Erratum ontwerpnota Westkappelse Zeedijk, Gat van Westkapelle

ERRATUM BIJ ONTWERPNOTA WESTKAPPELSE ZEEDIJK, GAT VAN WESTKAPELLE [W34]

(ontwerpnota: PZDT-09188 ontw)

PZDT-R-09371 ontw

DWARSPROFIEL 2 nieuw van dp218-30m tot dp218-40m

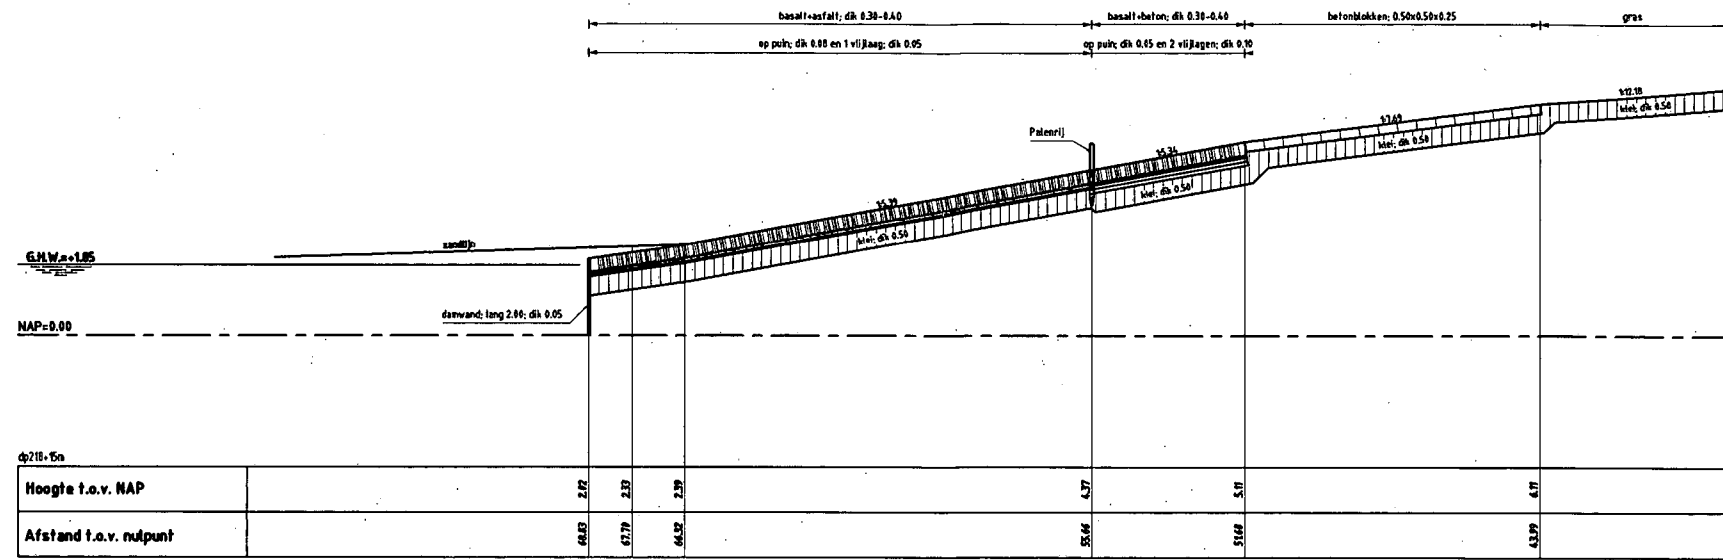
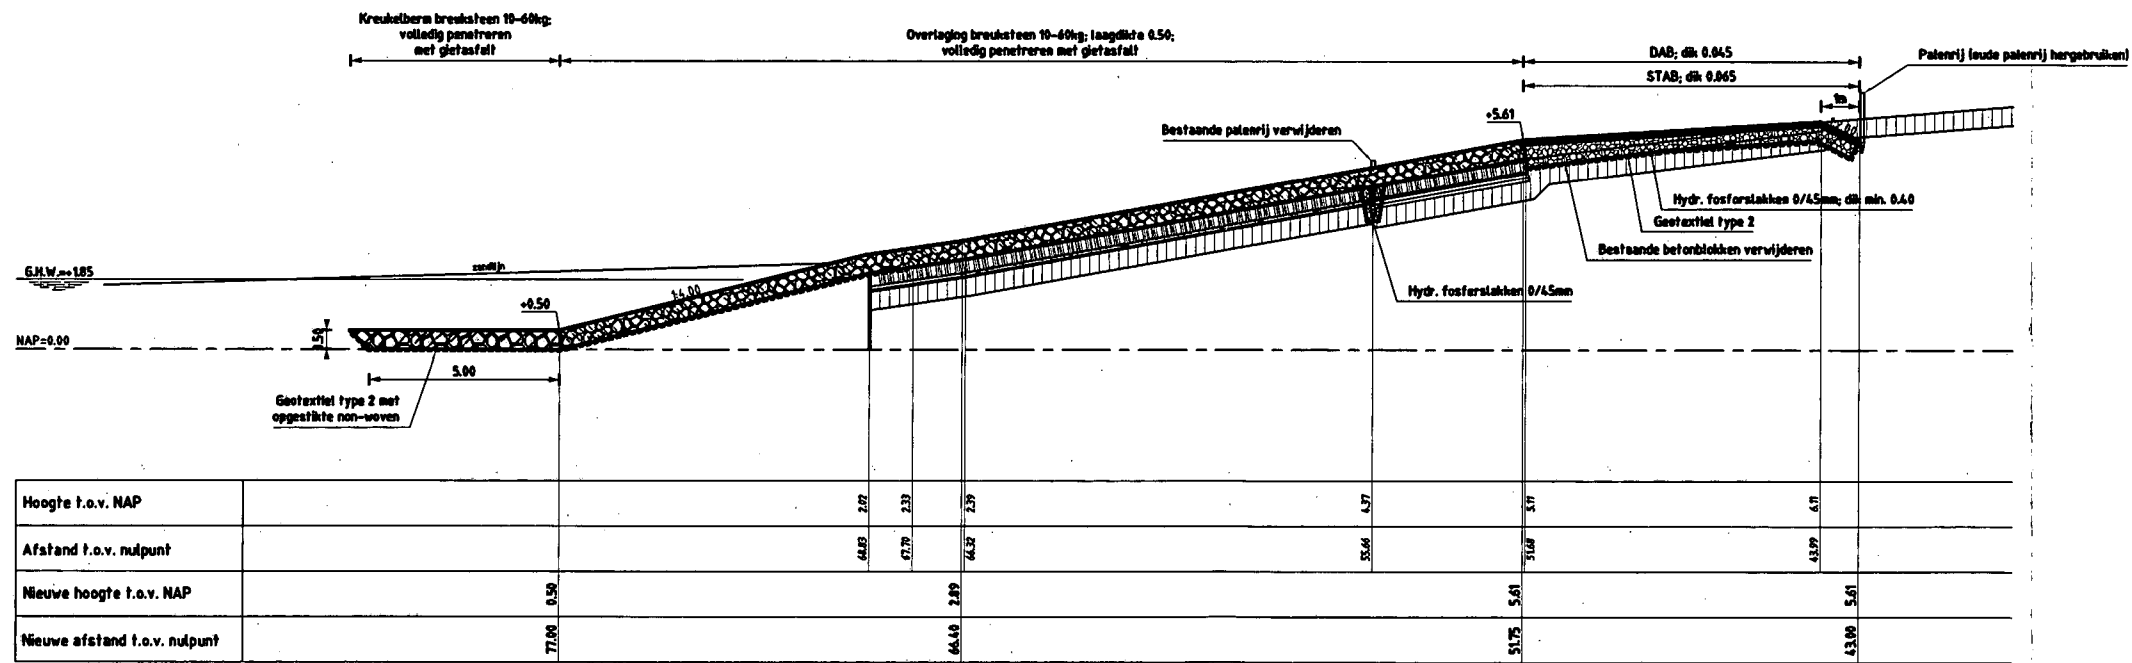
vanaf dp218-30m tot dp218 is in de huidige situatie geen steenbekleding aanwezig, en wordt in de nieuwe situatie een aansluitingsconstructie (verborgen) aangelegd.

DWARSPROFIEL 3 nieuw van dp210+40m tot dp210+00m
schaal 1:100

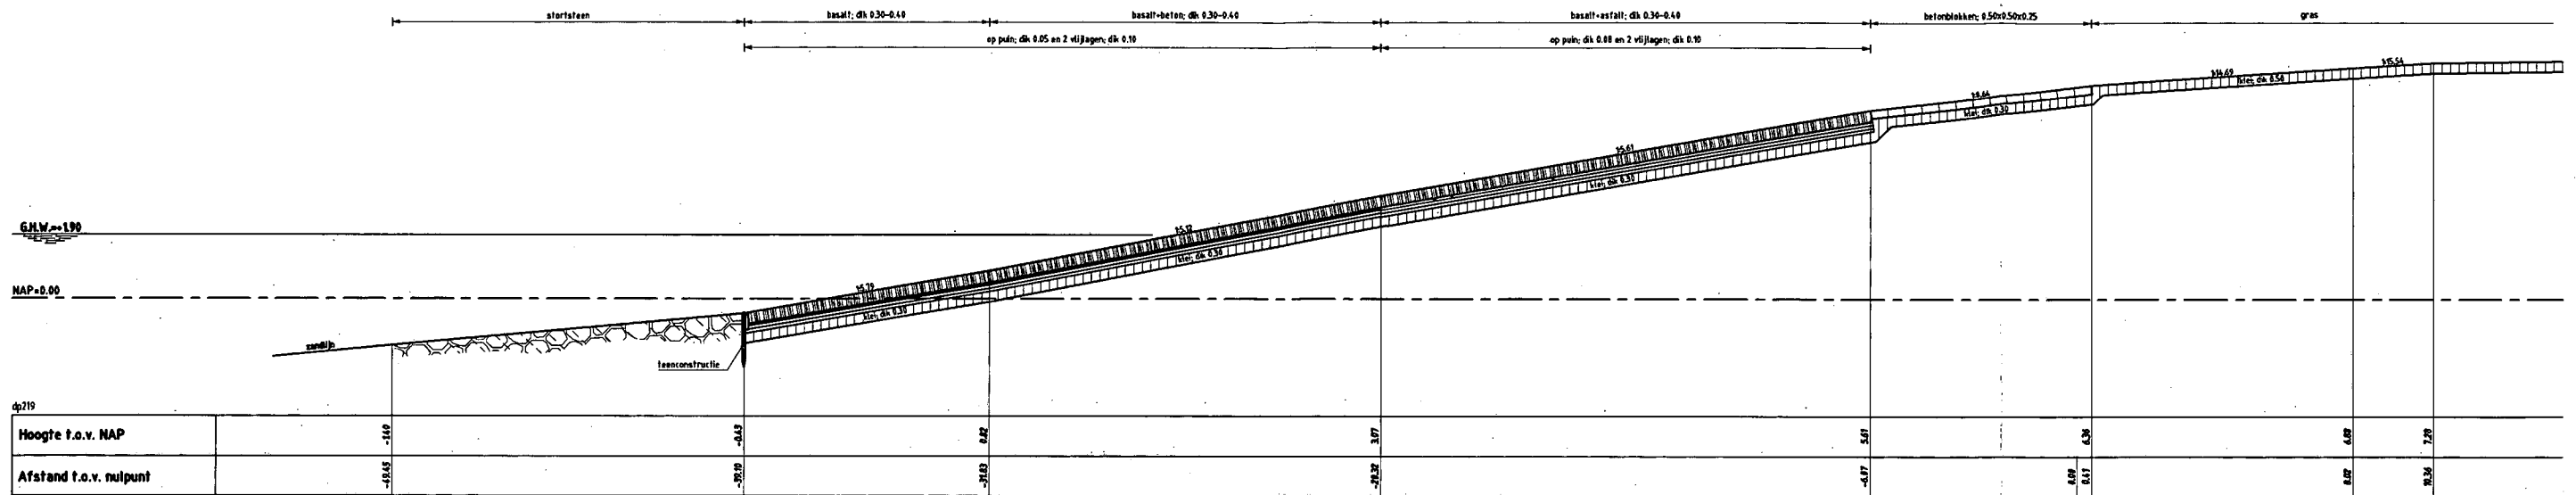
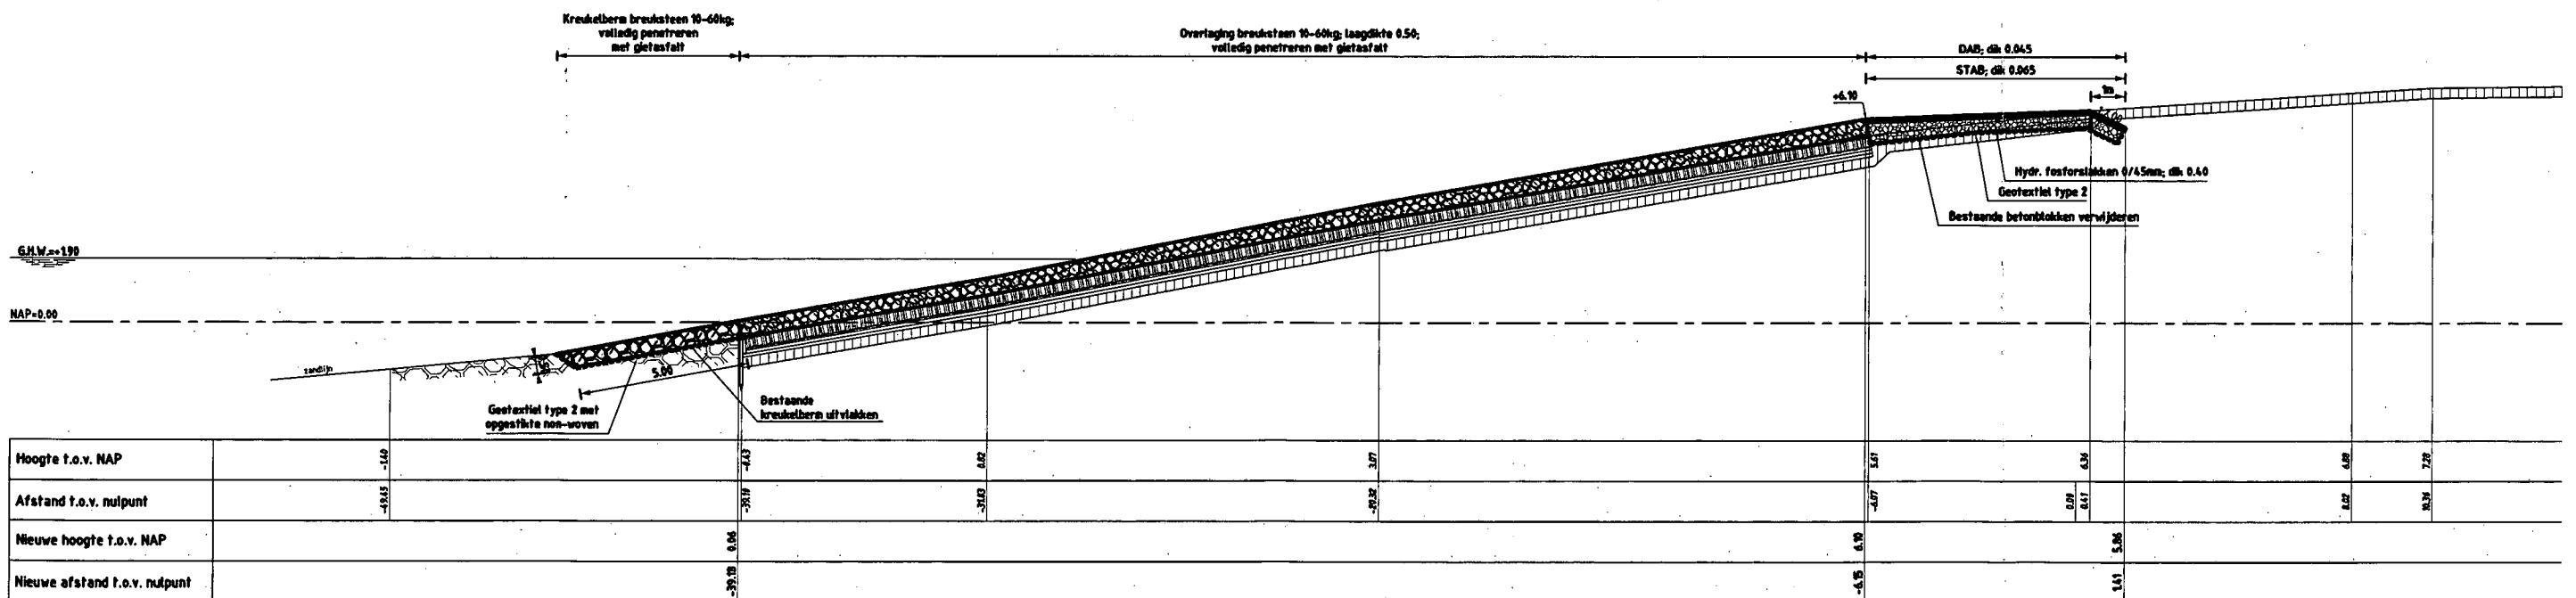
6. De kreukelberm op de kop van het plateau, nu aangemerkt als 40-200kg; patroongepenetreerd met gietasfalt, wordt op verzoek van de beheerder een kreukelberm 10-60kg; vol-en-zat gepenetreerd met gietasfalt. Rekentechnisch volstaat deze constructie.

- Ter plaatse van ondertafel op de kop van het plateau bij het KNRM gebouw (zie figuur 13) overlaging vanaf de teen tot GHW (=NAP+1.90m) uitvoeren met zogenaamde "kommetjes", bestaande uit overlaging breuksteen 10-60kg; laagdikte 0.55m waarvan 0.50m vol en zat gepenetreerd met gietasfalt.
- Ter plaatse van ondertafel op de kop van het plateau bij het KNRM gebouw (zie figuur 13) kreukelberm uitvoeren met breuksteen 10-60kg; vol en zat gepenetreerd met gietasfalt

Figuur 10

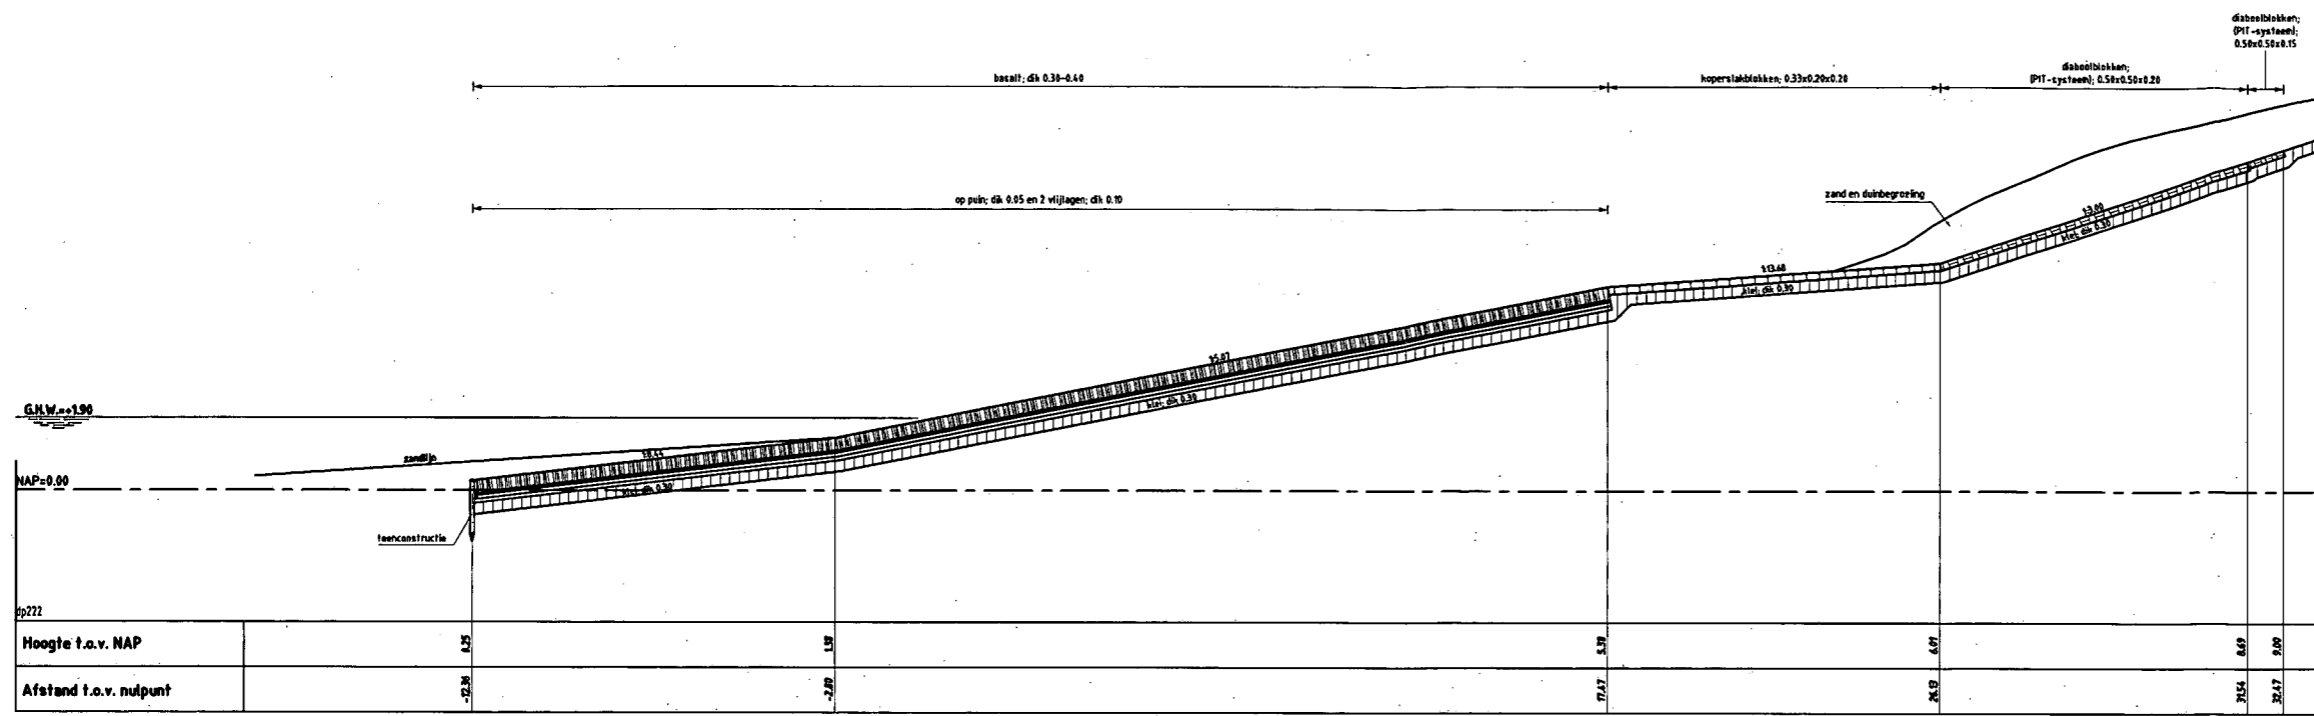
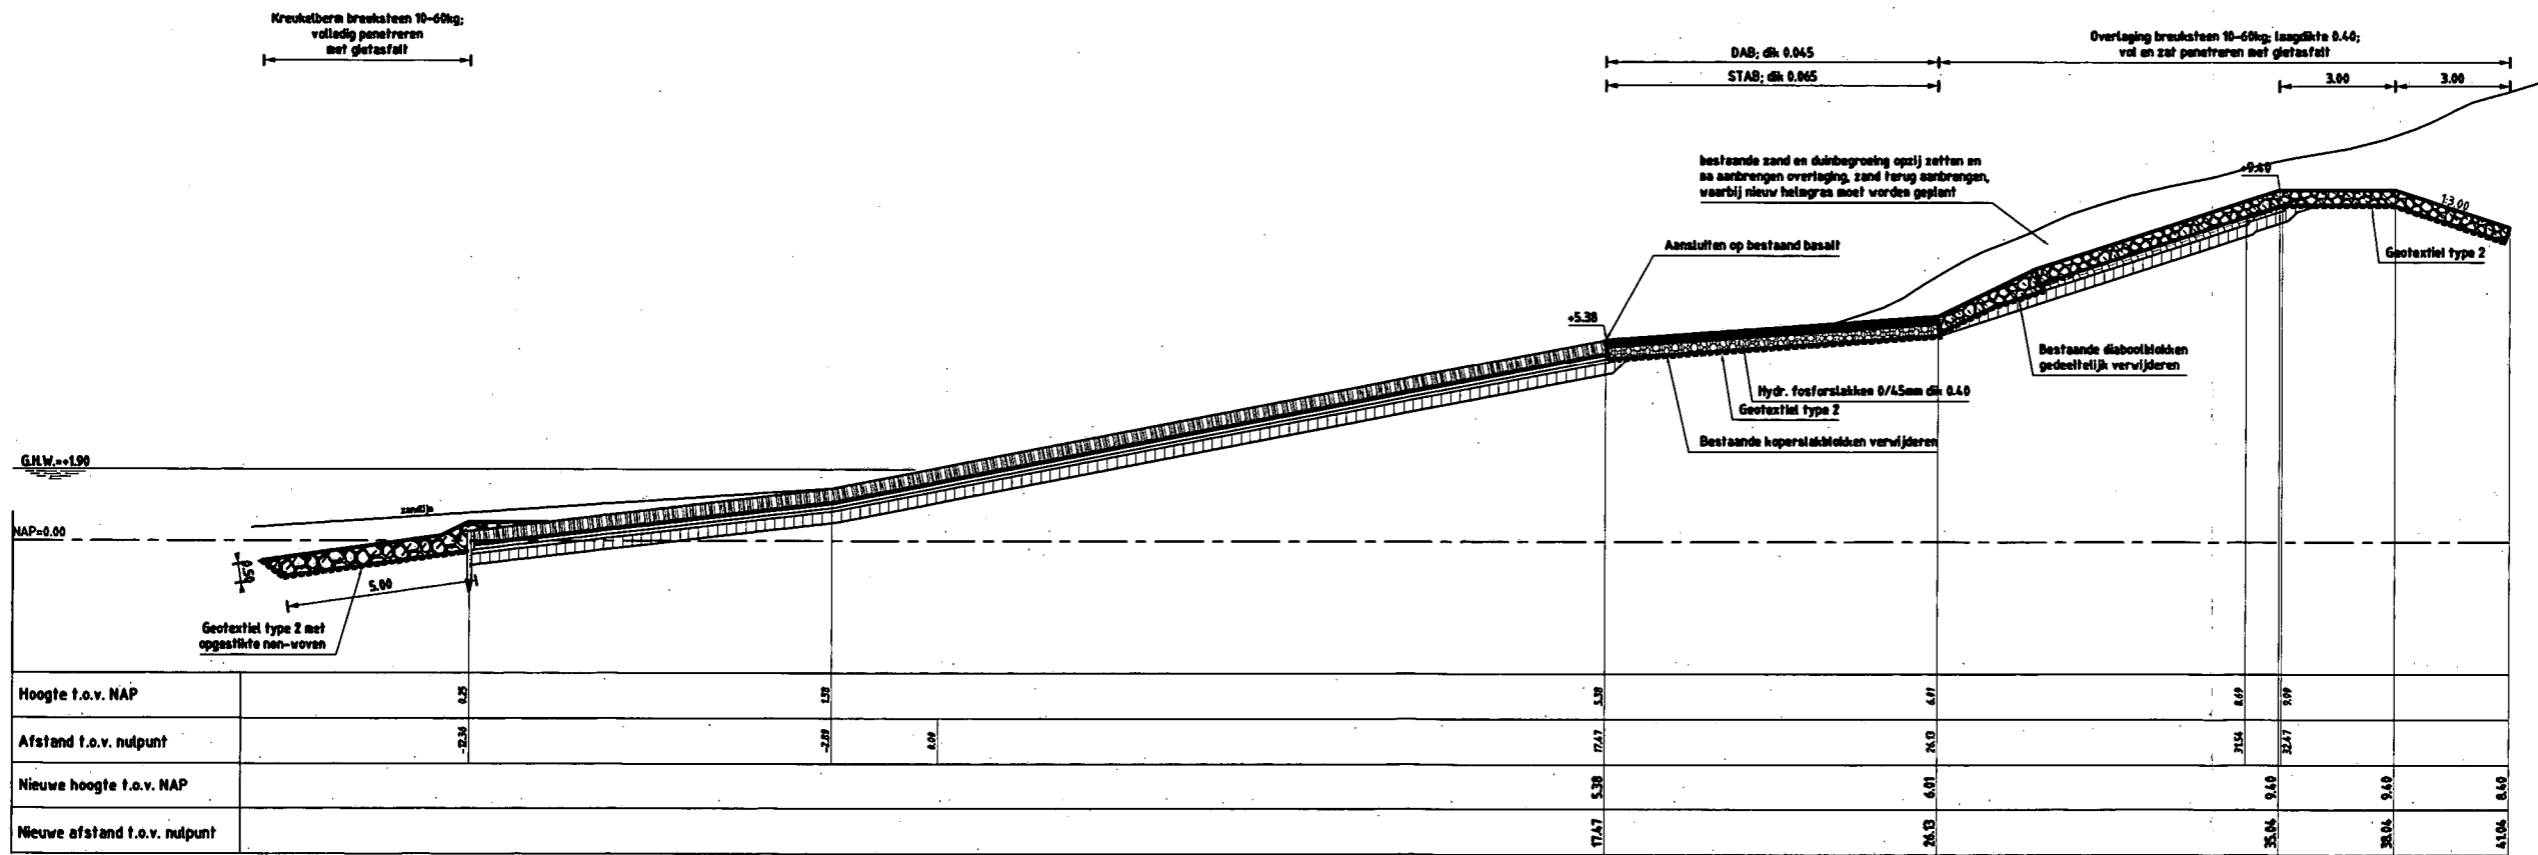
1. De grens van goedgetoetste basalt schuift op van dp221 naar dp220+75m. Hierdoor zal de grens tussen deelgebied IV en deelgebied V mee opschuiven. Dit houdt in dat de bestaande basaltglooiing tussen dp220+75m en dp221 gehandhaafd kan blijven, conform dwarsprofiel 5.
